ДИРЕКЦИЯ ПО РАЗВИТИЮ ТРАНСПОРТНОЙ СИСТЕМЫ

О предоставлении разъяснений
положений конкурсной документации
по запросу от 26.08.2026 исх.
№ 26082026/1

XX МЕЖДУНАРОДНАЯ ВЫСТАВКА
«ТРАНСПОРТ РОССИИ»
18-20 ноября 2026 г.
Москва, комплекс «Гостиный двор»

Прошу разъяснить следующие положения конкурсной документации открытого конкурса № К-2/26 на право заключения договора на оказание услуг по организации работы выставочного стенда АНО «Дирекция по развитию транспортной системы Санкт-Петербурга и Ленинградской области» на XX Международной выставке «Транспорт России» в рамках мероприятий «Транспортная неделя – 2026».

Приложение: 1. План выставки на 1 л.

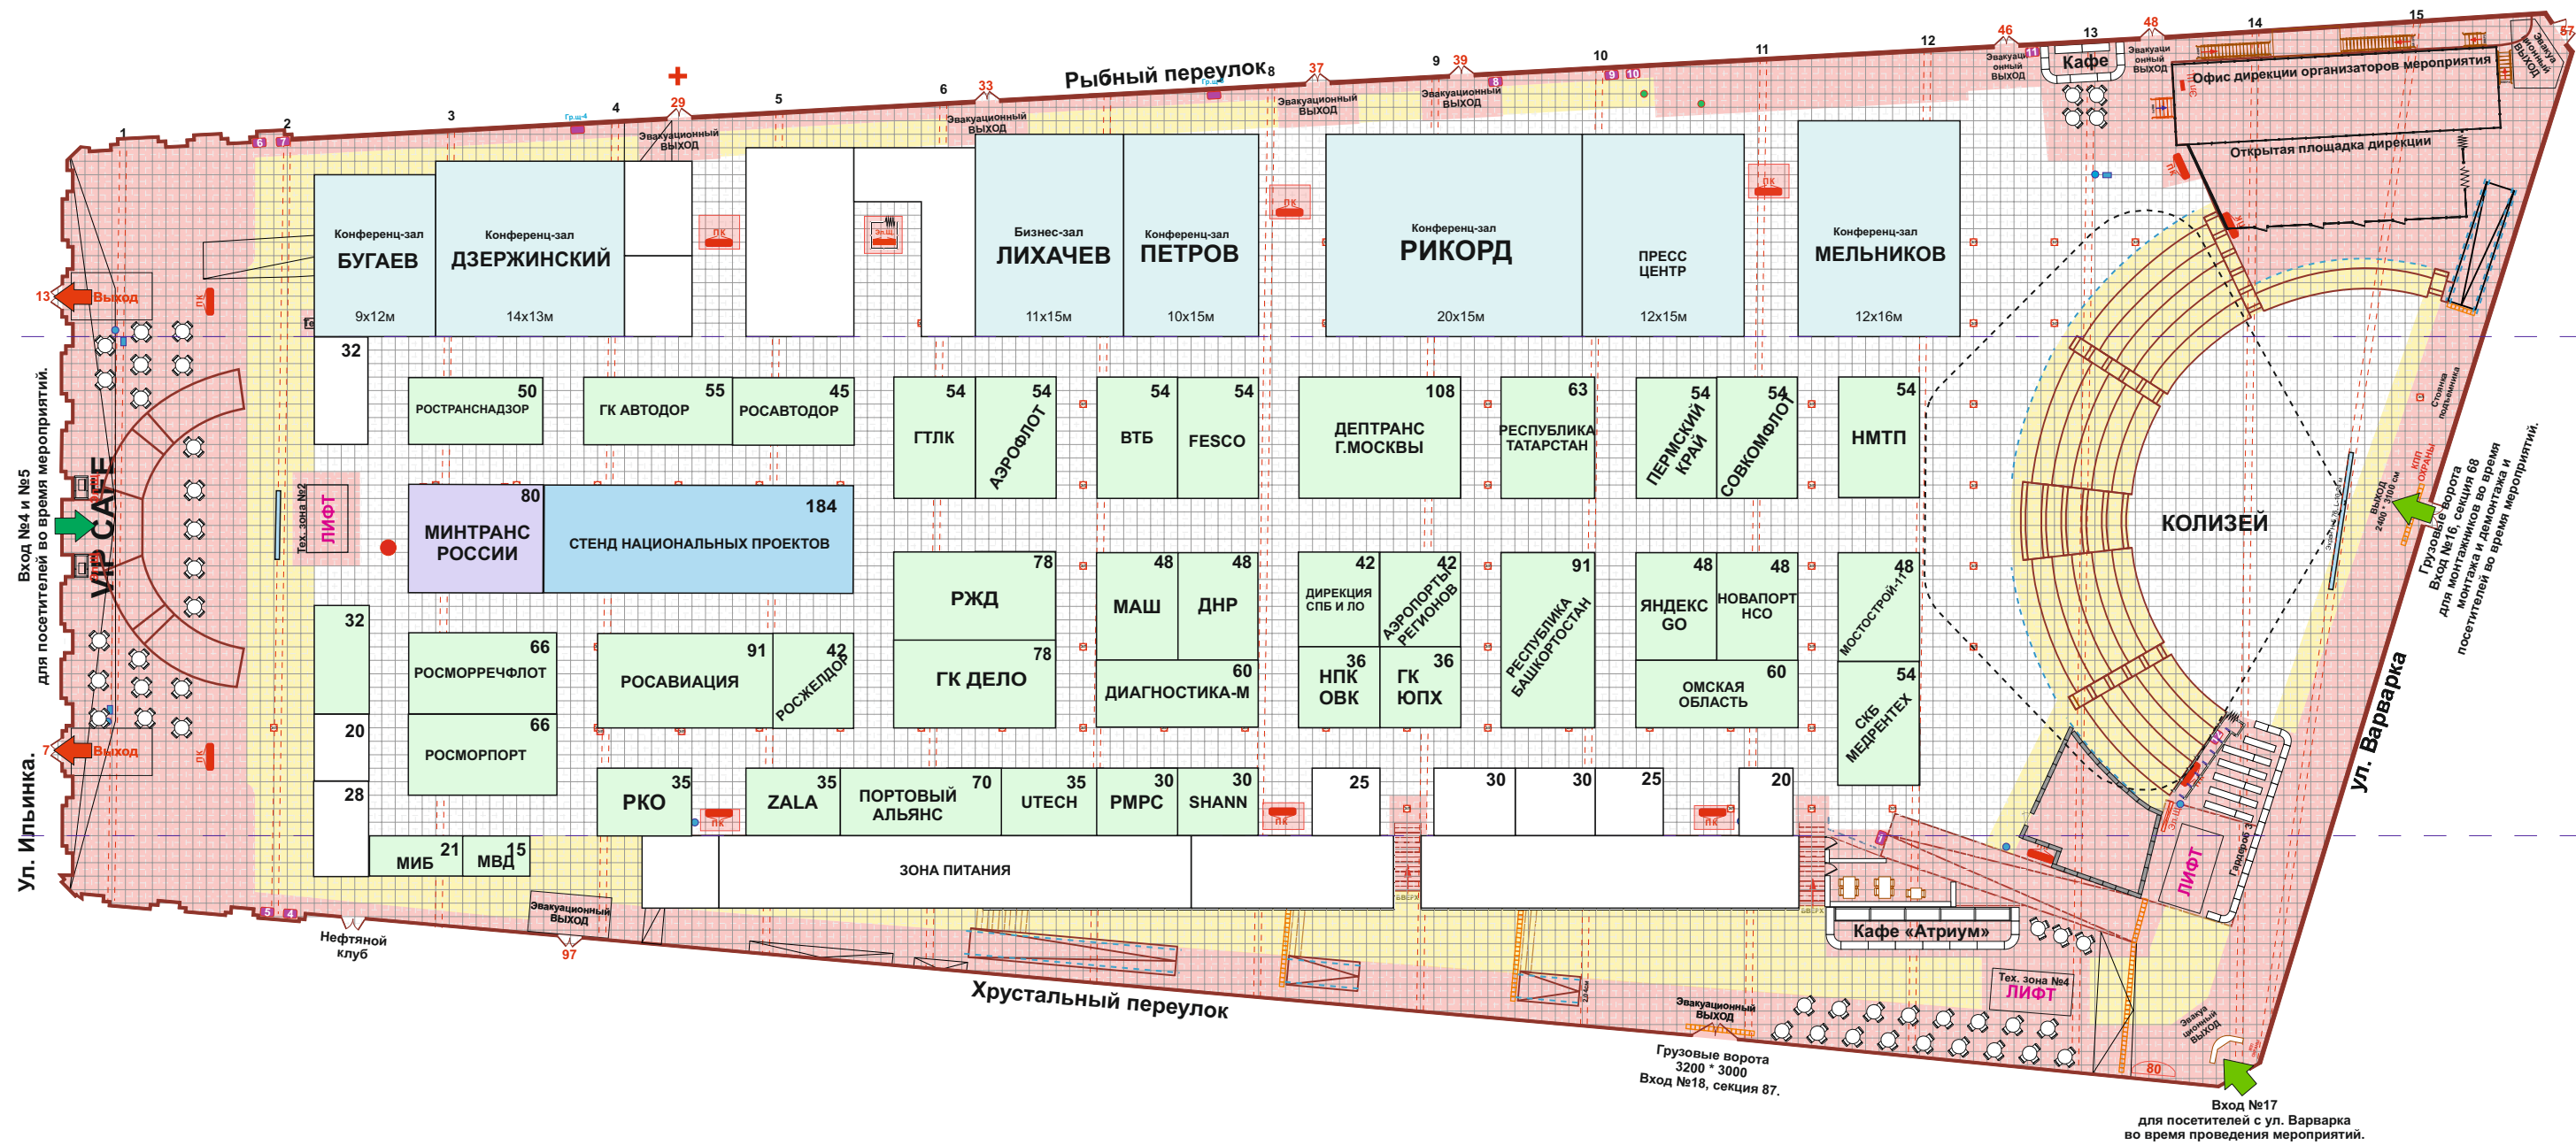
2	Техническое задание, п. 3.7. Указана площадь выставочного стенда — 42 кв. м. При этом прямо указано: «Номер стенда на плане размещения Выставки: уточняется дополнительно». В Техническом задании отсутствуют точный номер стенда, линейные размеры пятна застройки, его конфигурация и количество открытых сторон.	Просим предоставить точный номер стенда, место его расположения на плане выставки, линейные размеры площади 42 кв. м, конфигурацию пятна застройки и точное количество открытых сторон.	Нумерация стендов Организатором Выставки в настоящее время не произведена. Вместе с тем План Выставки (приложение № 1 к Техническому заданию) позволяет определить линейные размеры, конфигурацию и количество открытых сторон Выставочного стенда.
3	Техническое задание, п. 3.7, приложение № 1 к Техническому заданию. Техническое задание содержит ссылку на план размещения Выставки. При этом в представленном комплекте	Просим предоставить актуальный план выставки/зала в читаемом качестве, содержащий размеры и позволяющий выполнить проектирование стенда. При наличии просим предоставить	Прилагаю План Выставки (приложение № 1 к Техническому заданию), на котором отражено расположение Выставочного стенда Дирекции.

документов отсутствует план в качестве и формате, позволяющих выполнить точную архитектурную и техническую привязку стенда.	план в формате DWG/DXF и/или PDF высокого разрешения. План должен позволять определить границы пятна застройки, расположение стенда относительно проходов и соседних экспозиций, положение колонн, капитальных конструкций и иных элементов, влияющих на проектирование.	
4	Техническое задание, пп. 3.7, 6.2.3, 6.2.4. Исполнитель обязан разработать архитектурно-планировочное решение стенда и обеспечить вход со стороны открытых сторон. При этом сведения, позволяющие выполнить точную геометрическую привязку стен, архитектурных объёмов и функциональных зон, в документации отсутствуют.	Просим предоставить план конкретного выставочного места с привязочными размерами, с указанием длины и ширины каждой стороны пятна, соседних стендов, проходов, капитальных стен, колонн, технических зон, а также имеющихся точек подключения инженерных коммуникаций.	Расположение Выставочного стенда Дирекции отражено на плане Выставки (приложение № 1 к Техническому заданию). Согласно пункту 6.3.2.2 Технического задания Исполнитель предоставляет Организатору Выставки или указанному им лицу копии чертежей Выставочного стенда с указанием всех размеров. На чертежах должны быть обозначены места подключения электричества.
